ORD.: N° 3596

MAT.: Antecedentes solicitados en acta de inspección ambiental de fecha 28-09-2016 CMTQB.

Iquique, 14 de Noviembre de 2016

Figura 3. Botadero rípios Norte año 2003, se constata su existencia sin canal de contorno

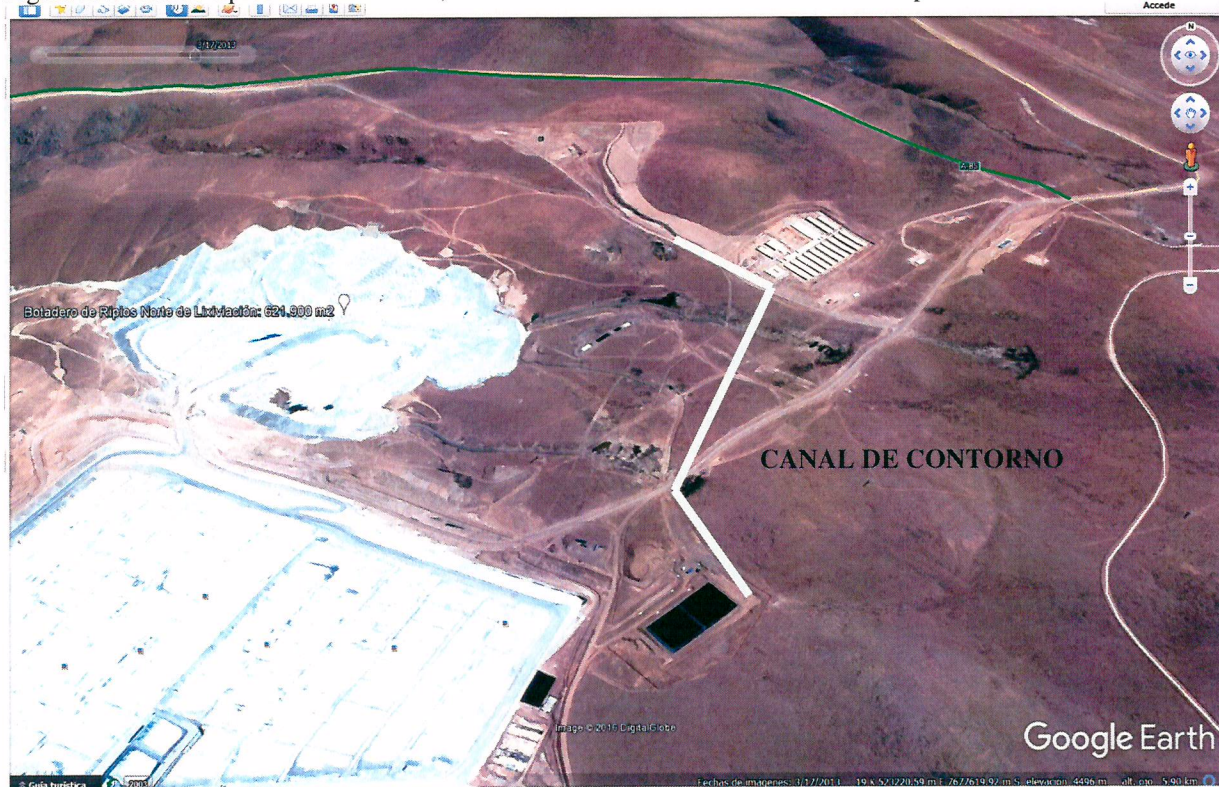
1. Respecto de la aclaración del Titular sobre la ubicación del canal de contorno para el botadero de rípios norte (asociado a la RCA 59/98), el que indica se encuentra construido al oriente del actual botadero, mencionar que su construcción sólo puede visualizarse por medio de imágenes de Google Earth a partir de septiembre de 2013 (ver figuras 1 y 2), sin embargo la existencia del botadero se evidencia desde el año 2003 (ver figura 3).

Además indicar que técnicamente el objetivo de un canal de contorno es contener las posibles escorrentías que puedan originarse en el botadero y que caen por gravedad, por lo que estos se ubican en la base de los mismos (atendiendo la topografía del área), y el mencionado canal que indica el Titular se encuentra en la parte superior del botadero (nororiente), no siendo completamente consecuente su ubicación, para el objetivo requerido.
